REGIONE AUTONOMA FRIULI-VENEZIA GIULIA COMUNE DI TRIESTE

VARIANTE N° 3 AL P. R. G. C.

Controdeduzione osservazioni/opposizioni

CONTRODEDUZIONE ALLE OSSERVAZIONI / OPPOSIZIONI

Num.	01	sub	/
------	----	-----	---

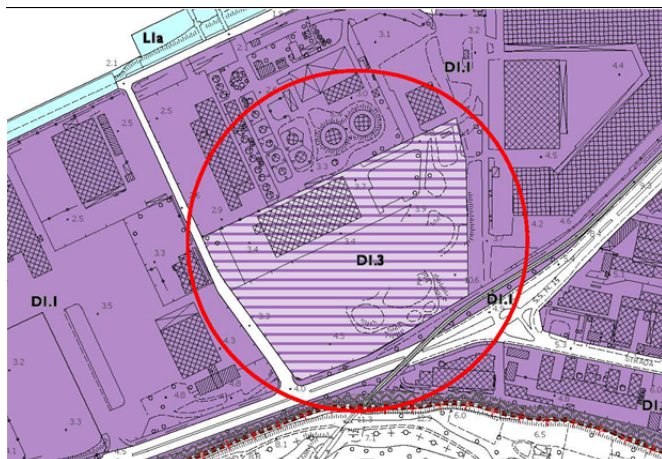
chiede l'annullamento della modifica alla zonizzazione individuata come variante "F" in quanto la zona D1.3 proposta prevede anche la possibile realizzazione di strutture ricettive alberghiere e di esercizi commerciali e rientra nel vincolo per area di danno in caso di incidente rilevante

si propone di non accogliere l'osservazione in quanto lesiva dei diritti di altro proprietario, che non avrebbe più la possibilità di presentare un'osservazione a propria tutela. Si evidenzia che rimane ferma l'applicazione del D.Lgs.105/2015 (Seveso ter) e che le attività insediabili dovranno rispettare le prescrizioni della norma citata

01	Non accoglibile
----	-----------------

Num.	02	sub	/
------	----	-----	---

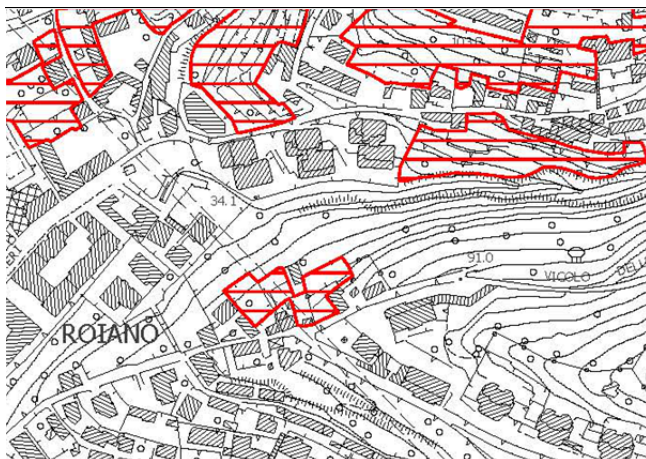
chiede che per le pp.cc.nn.417/15, 417/16, 417/7, 417/3, 417/19, 417/18, 417/1, 417/8 e 417/10 del C.C. di Roiano venga mantenuto il perimetro delle aree a pastini.

si propone di non accogliere l'osservazione in quanto lesiva dei diritti di altro proprietario, che non avrebbe più la possibilità di presentare un'osservazione a propria tutela.

02	Non accoglibile
----	-----------------

Num.	03	sub	/
------	----	-----	---

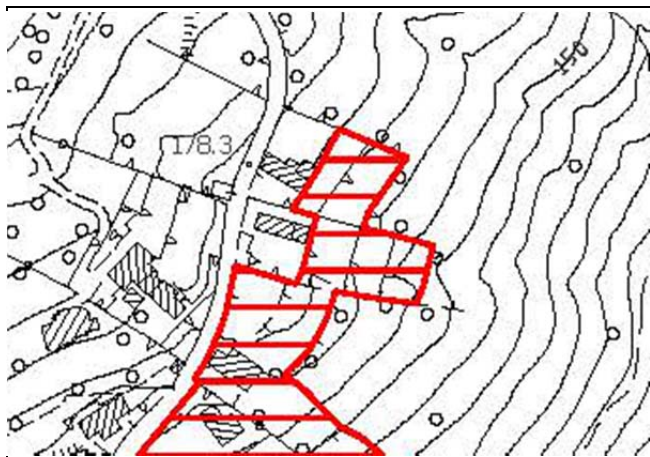
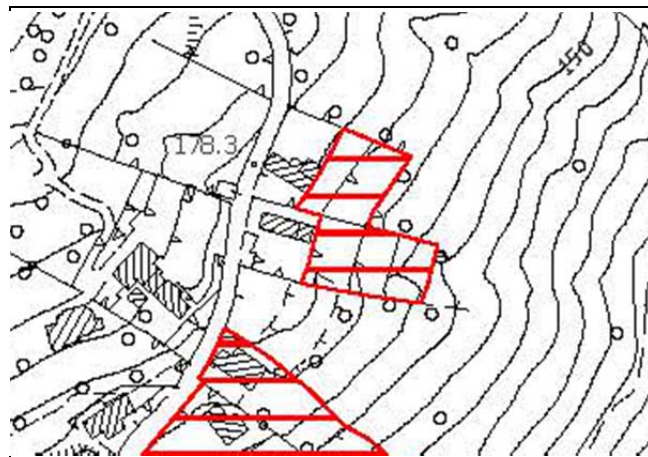
chiedono che per le pp.cc.nn.1491 e 1492 del C.C. di Roiano venga tolto il perimetro delle aree a pastini.

si propone di accogliere l'osservazione, tenuto conto di quanto esposto nella richiesta.

03	Accoglibile
----	-------------
